# QAD系统价格维护研讨 (19)

工作联系函

申请人:	冯敬乾	岗位:	工艺开发管理部
日期:	2022/08/13 16:03:28	申请人部门:	工艺开发管理部
邮箱:	fengjingqian@bjghrc.com	联系电话:	
标题:	奥杰支腿-电泳&采购事宜	申请人:	冯敬乾
编码:	GZLXH-20220813-005	部门:	工艺开发管理部
组织架构:	安路普数字科技公司	申请类型:	申请
职位:	座椅开发中心工艺开发管理部副部长	审批人:	王文乐, 叶峰, 苏东, 吴孝伟, 崔秀峰

# 坐垫支腿批量凹坑

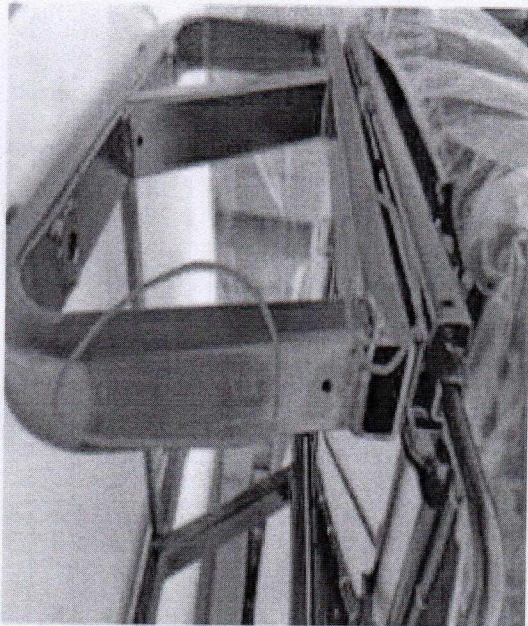
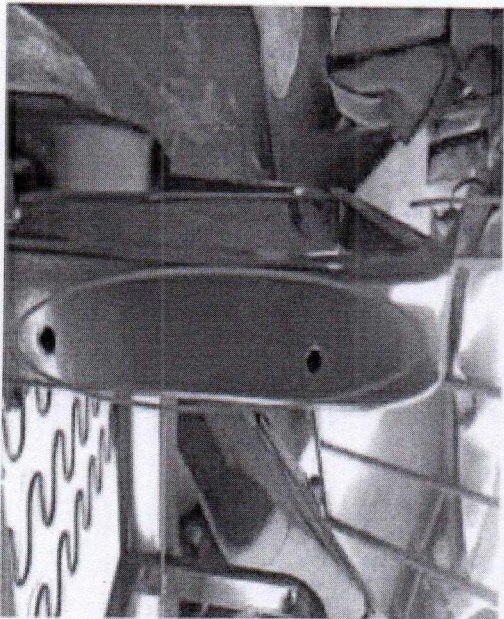
方管成型过程：板材-加热-成型-焊接，在加热过程板材表面与空气中的氧气结合，形成 $FeO_2$ （氧化铁）。在支腿电泳工序，钢管进行脱脂磷化，氧化皮脱落，形成40-60um凹坑，电泳漆膜厚度只能达到20-30um的附着层，无法遮盖住工件凹坑

支腿外漏面缺陷标准不明确，检验人员未执行管控

制造源：支腿的表面处理工艺调整为喷涂方式，喷涂漆膜厚度50-60um，可实现方管表面缺陷的遮盖，同时盐雾试验可满足500h。需要向研究院申请变更——吴孝伟——1月20日  
流出源：将喷涂后的支腿样品提交给研究院及工厂进行外观状态封样，以便生产过程依据封样进行控制——王文乐——1月15日
